**Всемирный форум для согласования правил
в области транспортных средств**

**Дополнение 2 к поправкам серии 04
к Правилам № 127 ООН (безопасность пешеходов)**

Представлено Рабочей группой по пассивной безопасности*

«Рис. 13

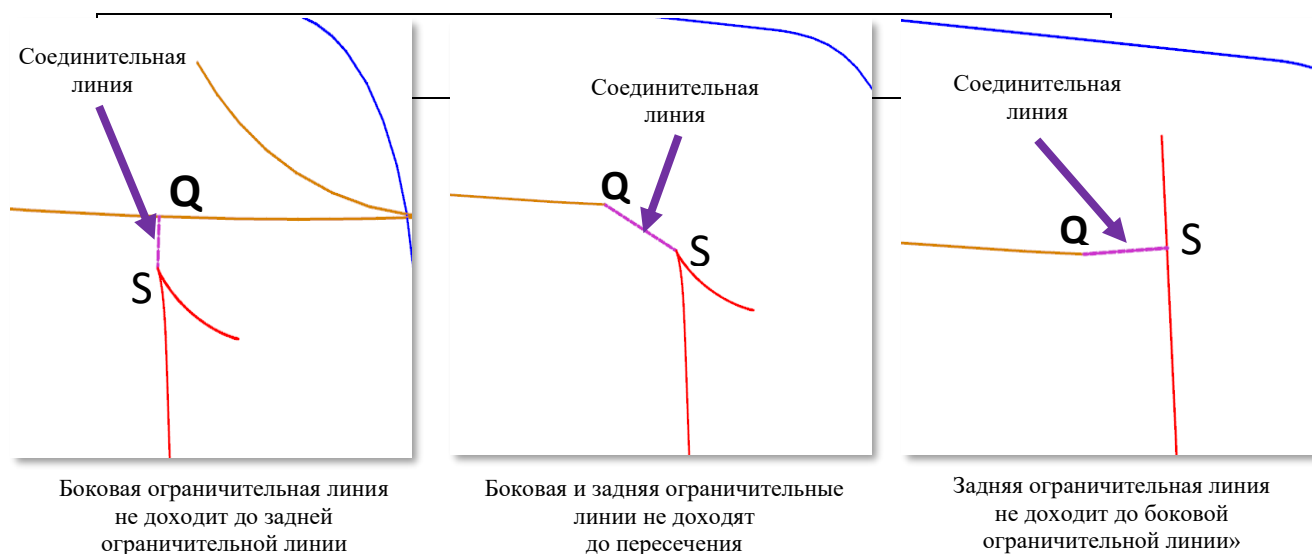
Пункт 2.44, рис. 13 изменить следующим образом:

Определение верхнего угла с помощью "кратчайшего расстояния"

Рис. 17
Трети зоны испытания ветрового стекла

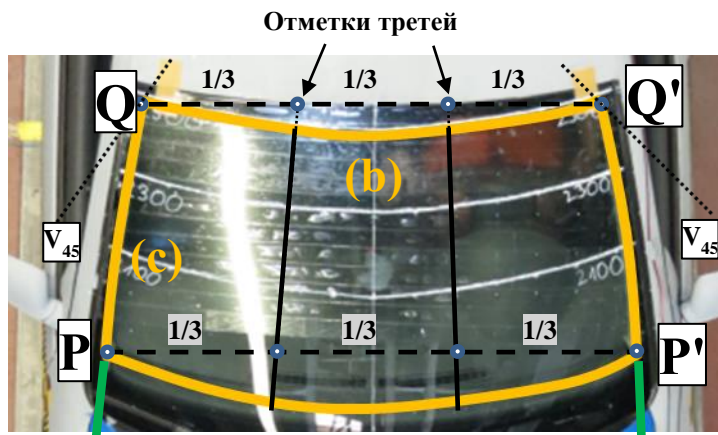
Пункт 2.49 изменить следующим образом:

«2.49 "Одна треть зоны испытания ветрового стекла" означает зону между боковыми границами зоны испытания ветрового стекла согласно определению в пункте 2.44 с), разделенной линиями, проходящими через отметки третей на линиях Р–Р' и Q–Q' (последние — это верхние угловые точки зоны испытания ветрового стекла), как это показано на рис. 17. Проводят все линии и измеряют три равные части при помощи гибкой ленты по внешнему контуру ветрового стекла. Если Q и Q' совпадают с Р и Р', то Q и Q' откладывают на линиях, соответствующих боковой границе, как определено в пункте 2.44 с), позади Р и Р', соответственно.

Если отсутствует четкая "точка Q", где пересекались бы линии b) и c), определенные в пункте 2.44, то искомая "точка Q" определяется в точке первичного касания вертикальной плоскости V_{45} , пересекающей вертикальную продольную центральную плоскость транспортного средства под углом 45° , с соединительной линией b)–c) границы зоны испытания ветрового стекла.

Если b) и c) не пересекаются, а открытая зона испытания закрыта соединительной линией, как это показано на рис. 13, то "точка Q" определяется центром этой соединительной линии.
